## 改善箇所説明図

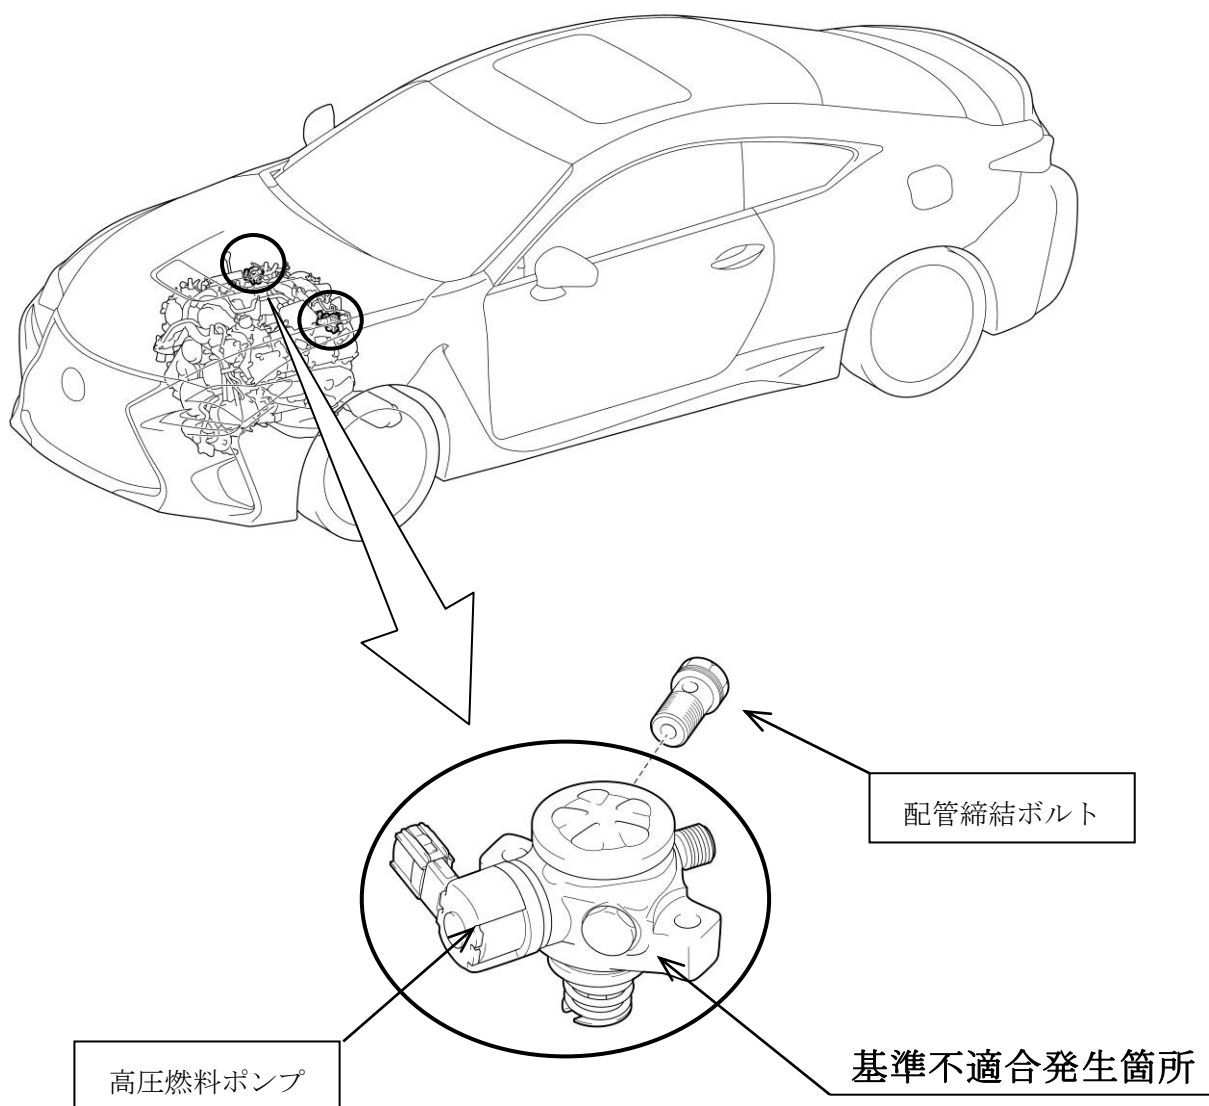
V型エンジンの左右シリンダバンクに配置された高圧燃料ポンプにおいて、ポンプが交互に噴射する際に発生する共振により、燃圧変動が想定外に大きくなり、パルセーションダンパ（燃圧変動減衰器）の固定部が摺動して摩耗することがある。そのため、当該ダンパが損傷して異音や振動が発生し、そのままの状態で使用を続けると、最悪の場合、燃料漏れに至るおそれがある。

全車両、高圧燃料ポンプを対策品と交換する。

識別：改善済車両には運転席下またはエンジンルームの車台番号打刻位置の車両型式4桁目上に黄色ペイントを塗布する。
